DE INSTALLATIE IS NIET CONFORM

Verslagnummer: 0381-180129-04 Datum van het onderzoek: 29/01/2018
Extra controle datums

ADRES INSTALLATIE : CHANDER RAJESH
EDINGSESTEENWEG 485
9400 DENDERWINDEKE

Controlebezoek volgens : AREI art. 271,
Aard van het onderzoek : Controlebezoek

Visualisatie van de installatie

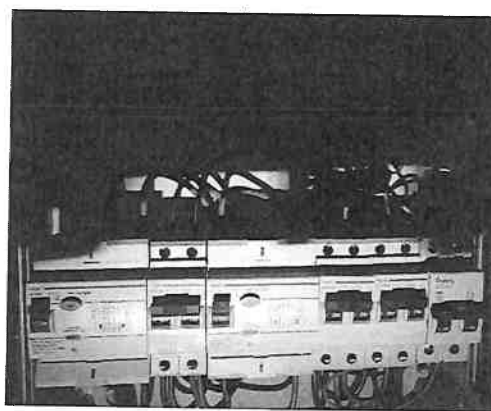
- 1 De isolatiewaarde per kring dient tenminste 0,50 Mohm (1000 x Utest) te zijn, installatie van voor 1/10/1981 - 1/1/1983 of na 1/7/2000 (art. 20 AREI).

- 2 De waarde van de spreidingsweerstand van de aardverbinding is te hoog. (art. 86-87 AREI).
- 3 De aardingsonderbreker ontbreekt of is niet op een normale manier bereikbaar (art. 28, 70 AREI).

- 4 De continuïteit van de beschermingsgeleider van het stopcontact is te herzien (art. 70 AREI).
- 5 De testwerking via testknop van de verliesstrooschakelaar werkt niet (art. 85 AREI).

- 6 Het ééndraadschema ontbreekt (art. 16 AREI).
- 7 Het situatieschema ontbreekt (MB 27/7/1981).
- 8 Onvoldoende bevestiging van de leidingen, te herzien (art. 143, 209 AREI).

- 9 Bepaalde kringen werden niet afgezekerd.
- 10 Het gebruik van geleiders van het type VOB, zonder bijkomende afscherming is niet toegestaan (art. 207, 210 AREI).

- 11 Er is geen ondergeschikte verliesstrooschakelaar van maximum 30 mA geplaatst voor de beveiliging van de vochtige kringen (art. 86 AREI).

Bestluit De installatie mag in dienst blijven indien zonder vertraging wordt voldaan aan de vastgestelde inbreuken en de gepaste maatregelen getroffen worden opdat de installatie geen gevaar vormt voor personen of goederen.
De installatie is niet conform.
De installatie dient opnieuw gecontroleerd te worden door hetzelfde organisme uiterlijk op 29-01-2019.
